Mission régionale d'autorité environnementale
OCCITANIE

Avis

**sur la procédure commune de mise en compatibilité du PLU et implantation d'une centrale
photovoltaïque au sol sur la commune du Fauga (31)**

Date : 17 février 2026

Figure 4 : cartographie de synthèse des enjeux vis-à-vis de l'avifaune (source : étude d'impact)

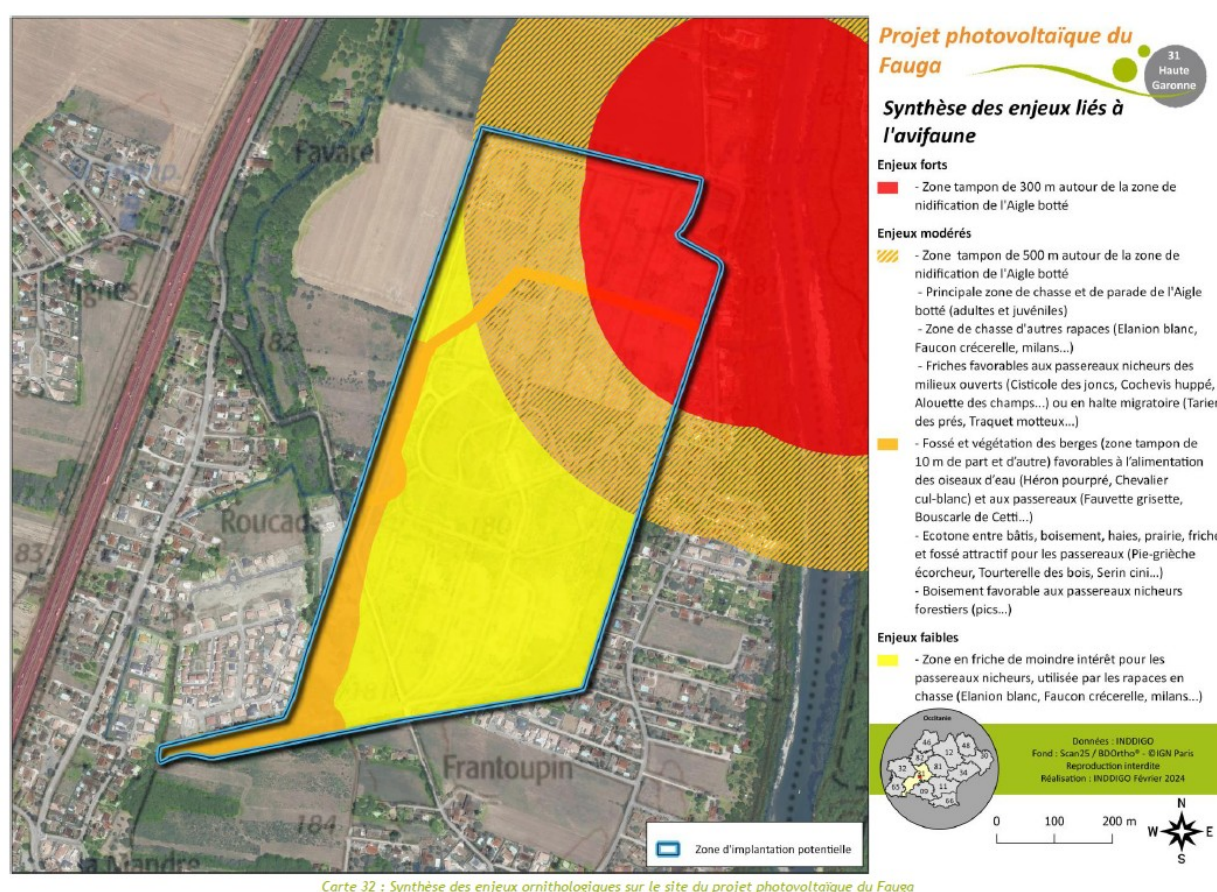
joncs, Cochevis huppé, Huppe fasciée, Pie-grièche écorcheur (espèce à PNA), Pipit rousseline, Tourterelle des bois...). Des espèces sont observées en halte migratoire (Tarier des prés, Tarier pâle, Traquet motteux, Gobemouche noir...). Le site et ses abords sont également fréquentés par plusieurs espèces d'oiseaux d'eau (Aigrette garzette, Grande Aigrette, Héron cendré, Garde-boeuf et pourpré, Chevalier cul-blanc...). La zone d'étude présente donc un intérêt globalement fort pour l'avifaune, notamment pour l'Aigle botté (espèce à enjeu régional fort). Un enjeu fort est attribué à une zone tampon de 300 m autour de la zone de nidification de cette espèce. La MRAe note que le Héron pourpré (espèce « *en danger critique* » et d'enjeu régional fort) a été observé se nourrissant dans le cours d'eau traversant le site du projet. Ce cours d'eau constitue un habitat d'alimentation de l'espèce qui mérite d'être considéré comme d'enjeu fort vis-à-vis de l'avifaune (enjeu modéré retenu dans l'étude d'impact – cf. figure 4).

La MRAe recommande de rehausser le niveau d'enjeu attribué aux abords du cours d'eau traversant la zone d'implantation potentielle (habitat du Héron pourpré, espèce « *en danger critique* » et d'enjeu régional fort).
